工程指示 / 要求簡箋(E.I.)

工程指示編號：EI/ 0500 /19 修改版次：
 工程編號：J836 工程名稱：日出康城7期(平台)
 工程項目：WW2 九字框玻璃 加工指示
 收件人：生統 發件人：Joe Chan 日期：25/4/2019

已加工玻璃修補方法

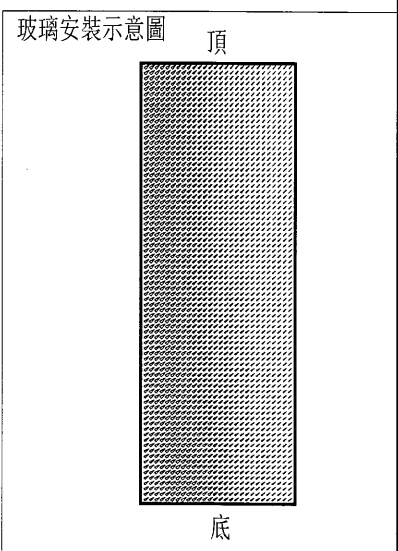
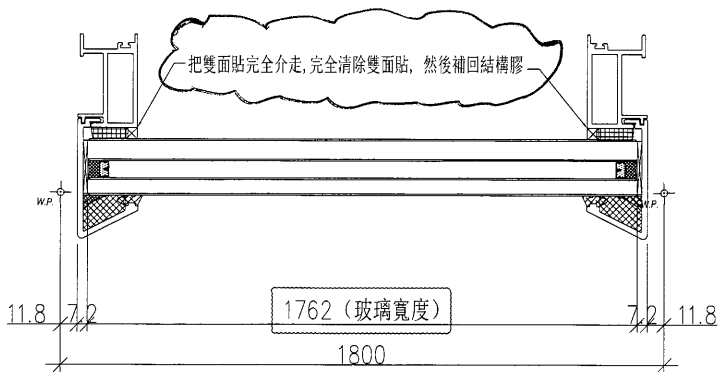
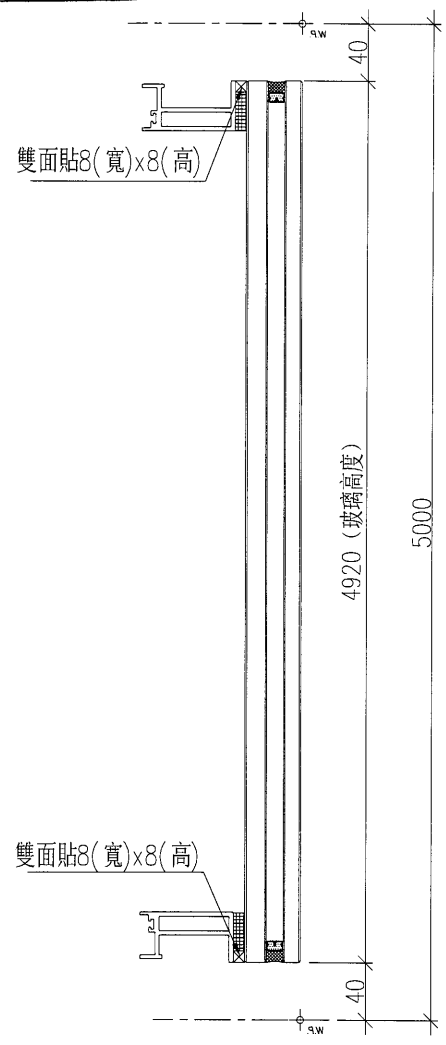
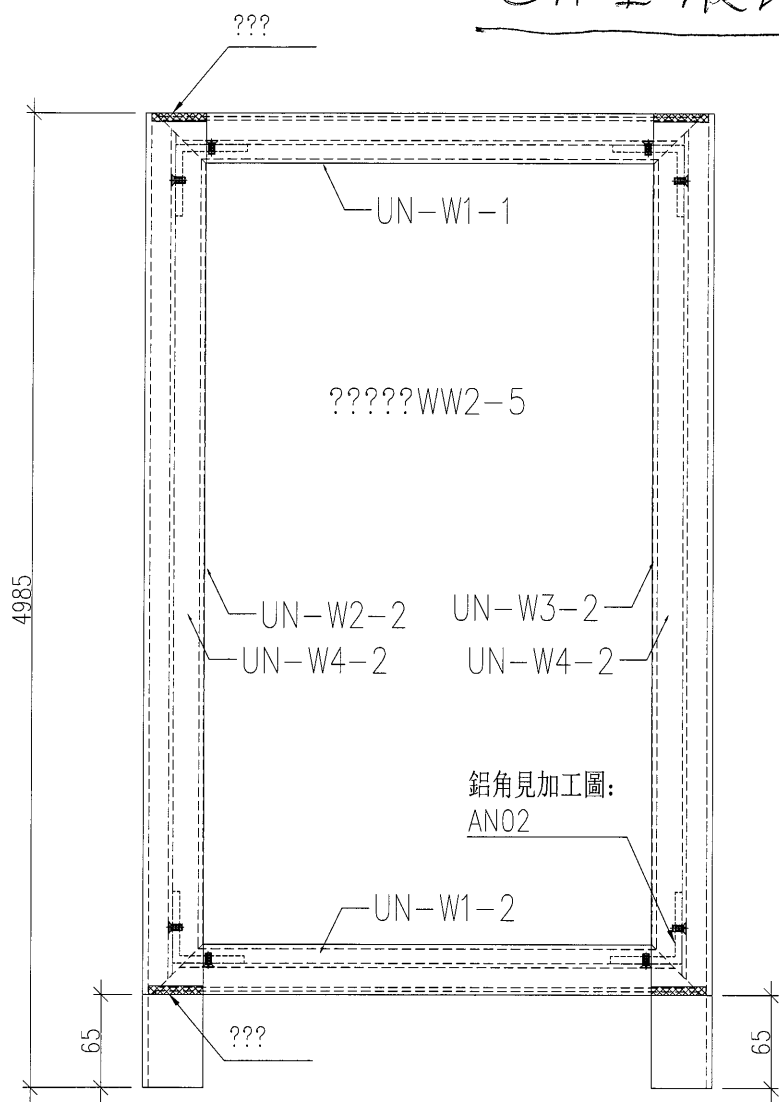
內容：因 25/4/2019 介膠測試發現九字框結構膠
 長度不足，EI 9843 中的玻璃和九字框的
 結構膠長度必須不少於 27mm，附上
 相關加工指示，請依附件資料加工。

(四邊框料做法)
